Dotyczy: postępowania prowadzonego w trybie podstawowym – wariant I – bez negocjacji na robotę budowlaną pn.: „Budowa układu drogowego łączącego ul. Sikorskiego z ul. Skalskiego w Pruszczu Gdańskim i układem drogowym w Ciepłowie”, o wartości zamówienia nieprzekraczającej wyrażonej w złotych równowartości kwoty 5 382 000 EURO

INFORMACJA DLA WYKONAWCÓW NR 5
- wnioski (zapytania o wyjaśnienie treści SWZ),
- wyjaśnienia treści SWZ
- zmianę treści SWZ

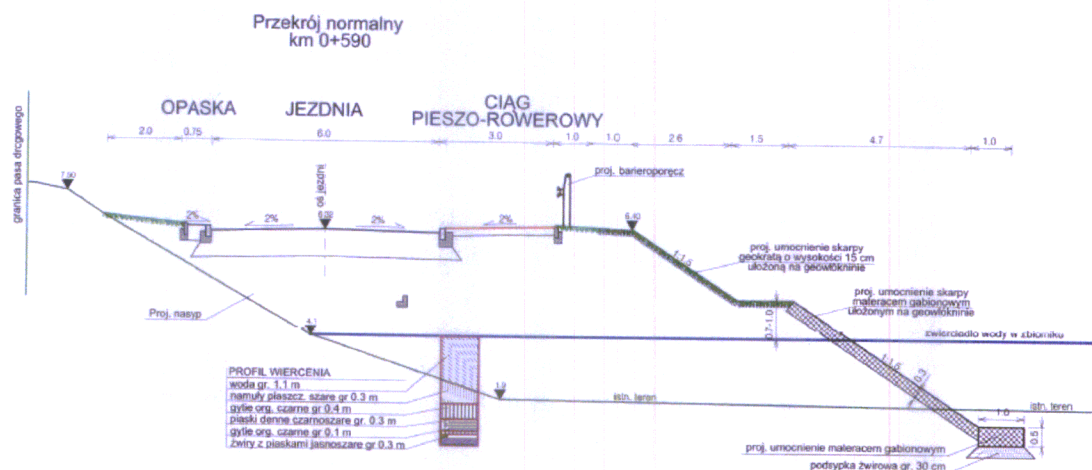
W związku z wielobranżowym zakresem zadania, koniecznością pozyskania ofert branżowych oraz chęcią rzetelnej wyceny obszernego zakresu robót prosimy o przesunięcie terminu składania ofert o 10 dni tj do dnia 24.10.2022 roku.

Zamawiający przedłużył termin składania ofert.

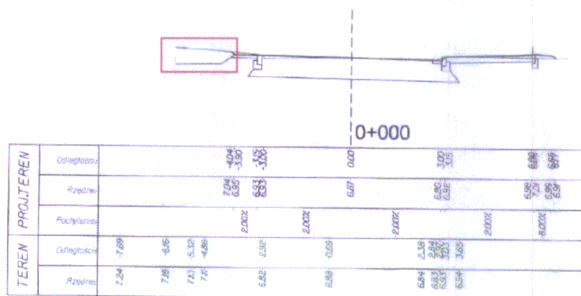
Na podstawie załączonej dokumentacji projektowej w szczególności przekrojów poprzecznych, Wykonawca nie jest w stanie oszacować dokładnego bilansu robót ziemnych, a tym samym nie jest w stanie przygotować rzetelnej wyceny. Prosimy o uzupełnienie dokumentacji projektowej o tabelę robót ziemnych.

Zamawiający wyjaśnia, że bilans robót ziemnych został wykonany przez projektanta, a jego odzwierciedleniem jest udostępniony przedmiar robót, w którym znajdują się odpowiednie pozycje dotyczące wykonania robót ziemnych.

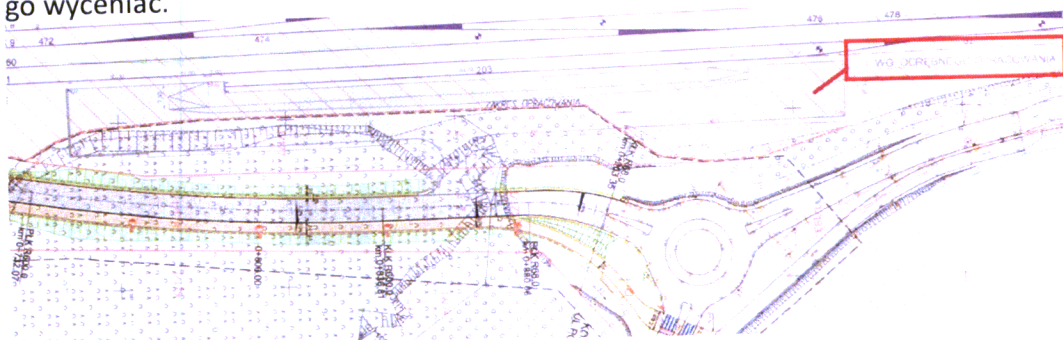
Zwracamy się o uzupełnienie dokumentacji projektowej o dokumentację hydrotechniczną w której zawarte będą szczegółowe obliczenia dotyczące stateczności skarpy zbiornika, potwierdzające poprawność przyjętych rozwiązań projektowych oraz materiałowych.

Vide wyjaśnienie na zapytanie nr 14.
